Staat van wijzigingen behorend bij het vaststellingsbesluit bestemmingsplan 'Merwehoofd, Papendrecht'

Wijziging toelichting

4.7 Compartimentering waterberging inclusief waterniveau

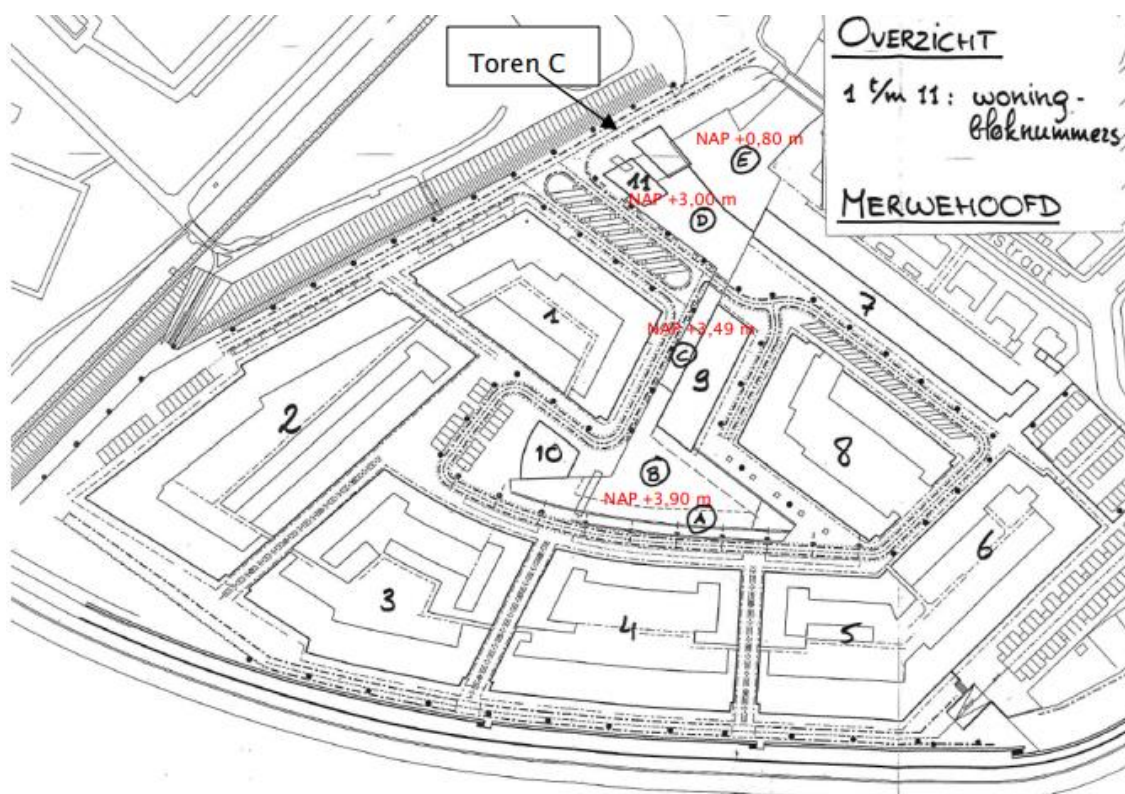
Paragraaf 4.5 van de toelichting het ontwerpbestemmingsplan wordt vanaf 'Toelichting benodigd wateroppervlak' in zijn geheel vervangen door bijgaande tekst:

De waterbergingslocaties bestaan uit een vijver met een waterniveau van NAP +3,90 m (B), een tussenniveau op NAP +3,49 m (C), een lage bak op NAP +3,00 m (D) en de Gantel op NAP +0,80 m (E), zie figuur 4.7. Van deze waterpartij zijn B en C reeds gerealiseerd. De lage bak (D) en de Gantel (E) vallen binnen het bestemmingsplan 'Merwehoofd, Papendrecht' en maken integraal deel uit van het plan.

In de toekomstige situatie zal meer berging in het watersysteem aanwezig zijn dan op grond van het oorspronkelijk planologisch regime was voorzien (zie tabel 4.3). Het oppervlak van de Lage bak (D) is met 10 m² (van 650 m² naar 660 m²) toegenomen en het oppervlak van de Gantel (E) is 183 m² (van 702 m² naar 885 m²) groter dan opgenomen in de beheersverordening 'Rivieroevers' van 2016. Dit betekent dat met de wijzigingen het waterbergingstekort met 40 m³ wordt verminderd.
